## **Stellungnahme zum Szenariorahmen 2025 des Netzentwicklungsplan Strom 2015 vom 30. April 2014**

Berlin, den 23.06.2014

### **Zusammenfassung**

**Abbildung 1: Vergleich der Erzeugungskapazitäten für Braunkohlekraftwerke gemäß NEP12/13/14 und Szenariorahmen 15**

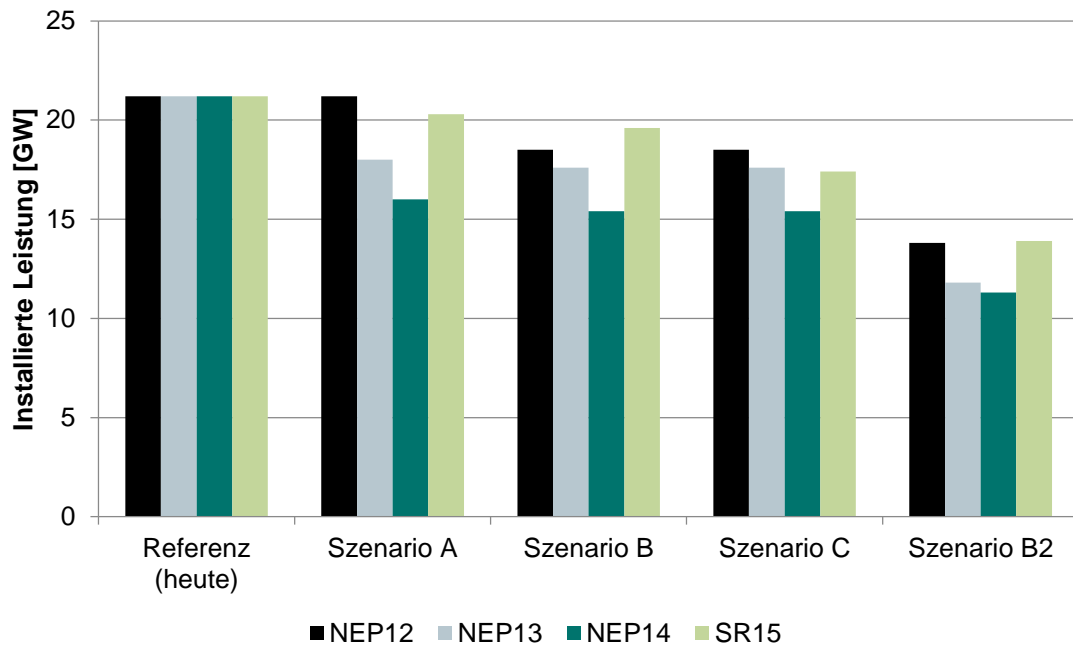
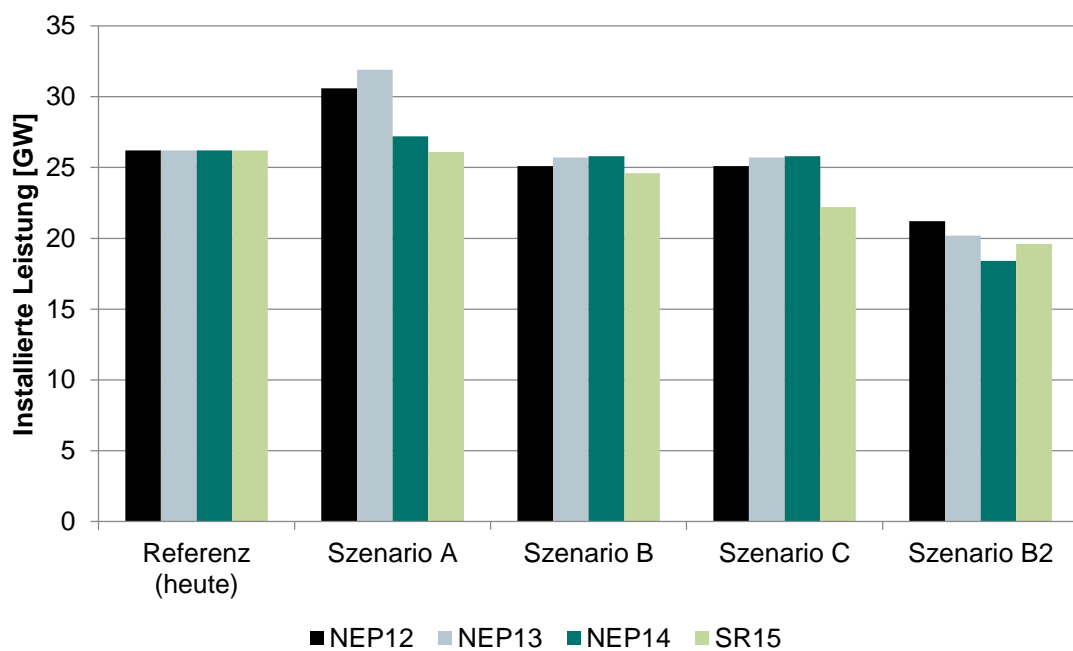
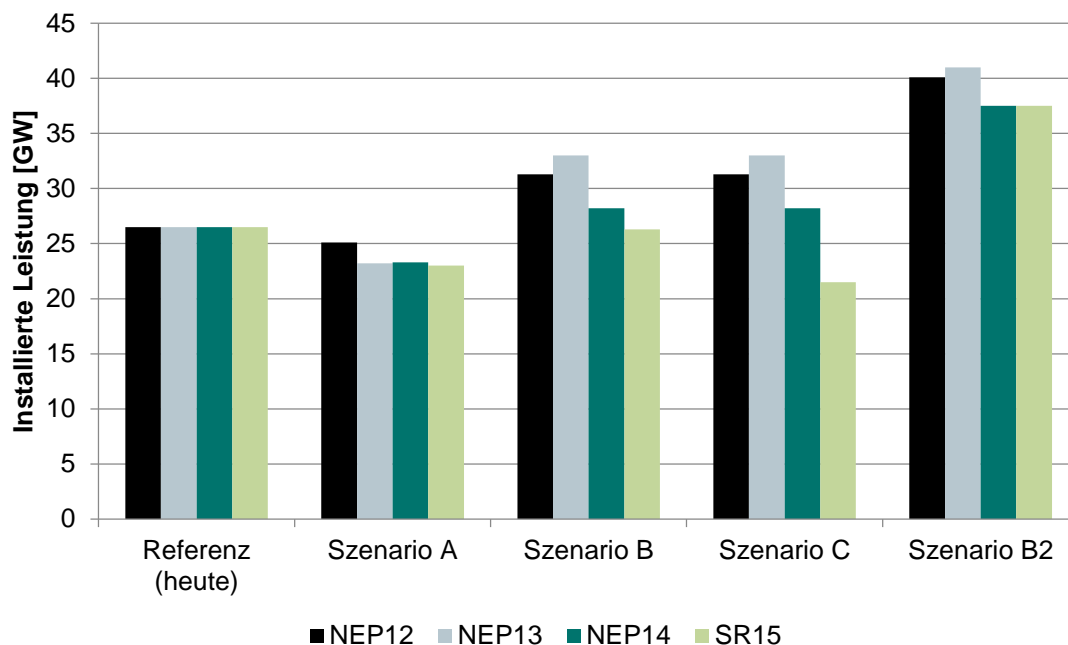
Das Dokument setzt auf eine stärkere Nutzung der Braunkohle und schränkt dafür relativ umweltfreundliche Erdgaskraftwerke zukünftig stärker ein. Damit legen die Übertragungsnetzbetreiber ohne ersichtliche Not einen Energiemix vor, welcher nicht mit den von der Bundesregierung angestrebten mittelfristigen Klimaschutzzielen kompatibel ist. Die Annahmen im neuen Szenariorahmen 2015 zur konventionellen Erzeugung weisen, im Hinblick auf die Erzeugungskapazitäten von Braunkohlekraftwerken, starke Abweichungen zu den letzten Netzentwicklungsplänen auf (s. Abbildung 1). Dies wird von den Übertragungsnetzbetreibern damit begründet, dass Braunkohlekraftwerke über die gesamte Dauer der Tagebaugenehmigung betrieben werden. Die Erzeugungskapazitäten für Steinkohle und Gas im Szenario A und B weichen nur unwesentlich von den angenommenen Kapazitäten der letzten Netzentwicklungspläne ab. Hingegen werden in Szenario C die Lebensdauer von konventionellen Kraftwerken

um 5 Jahre verringert und unrentable Kraftwerke vorzeitig aus dem Marktmodell genommen. Dadurch ergeben sich bei Steinkohle und Gas wesentlich geringere Erzeugungskapazitäten (s. Abbildung 2, Abbildung 3)

Die Verringerung der Lebensdauer von konventionellen Kraftwerken um 5 Jahre wird ohne jegliche Begründung angenommen. Die bisherige pauschal angenommene Betriebsdauer von 50 Jahren bemisst sich nach der erfahrungsgemäßen Lebensdauer eines Kraftwerks. Da bundesweit über die Einführung von Kapazitätsmechanismen diskutiert wird - eine genaue Ausgestaltung jedoch noch nicht fest steht – ist eine gegenteilige Entwicklung, im Hinblick auf Gaskraftwerke, ebenfalls denkbar.

**Abbildung 4: CO<sub>2</sub> Emissionen der Braunkohleverstromung in NRW unter verschiedenen Annahmen**

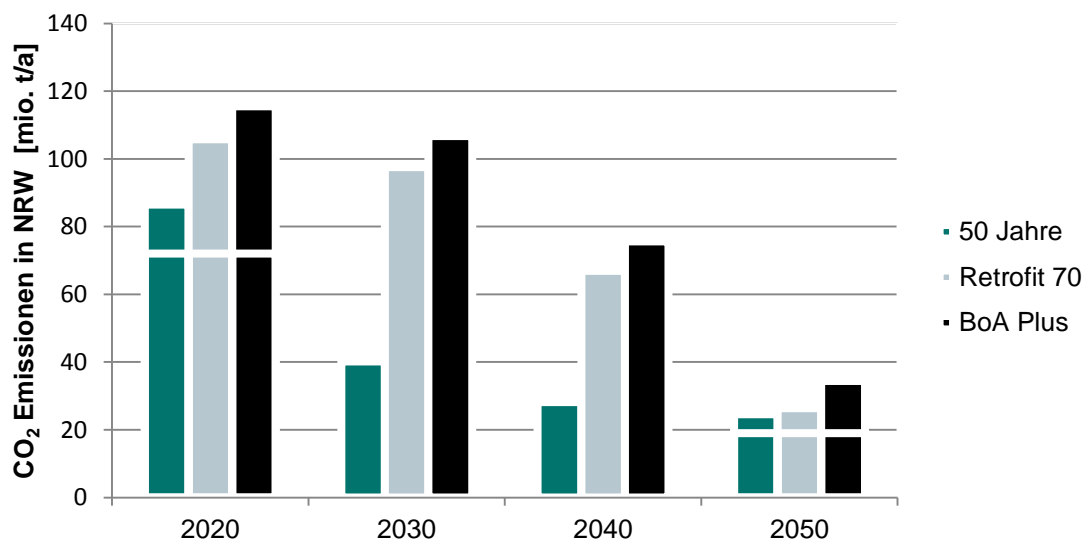
sparmaßnahmen erzielen, um die angestrebten Ziele des Klimaschutzgesetzes zu erreichen. Eine proportionale Emissionsvermeidung des Braunkohlesektors auf 72 Mio. t im Jahr 2020 sowie auf 19 Mio. t im Jahr 2050 ist somit nur die Untergrenze des Einsparbedarfs. Die Abbildung 4 analysiert inwiefern diese Obergrenzen des CO<sub>2</sub>-Ausstoßes des Braunkohlesektors in NRW unter drei verschiedenen Annahmen eingehalten werden kann.

Die Berechnungen zeigen, dass keines der drei Szenarien die Obergrenze des proportionalen Einsparbedarfs von 72 Mio. t im Jahr 2020 sowie von 19 Mio. t im Jahr 2050 einhält. Solch eine unterproportionale Einsparung im Braunkohlesektor würde deutliche höhere Vermeidungskosten in den anderen Sektoren erfordern, falls die Reduktionsziele eingehalten werden sollen. Insbesondere weitere Retrofitmaßnahmen und Neubaupläne führen dagegen zu einer zwangsweisen Nichterfüllung des Klimaschutzplans.
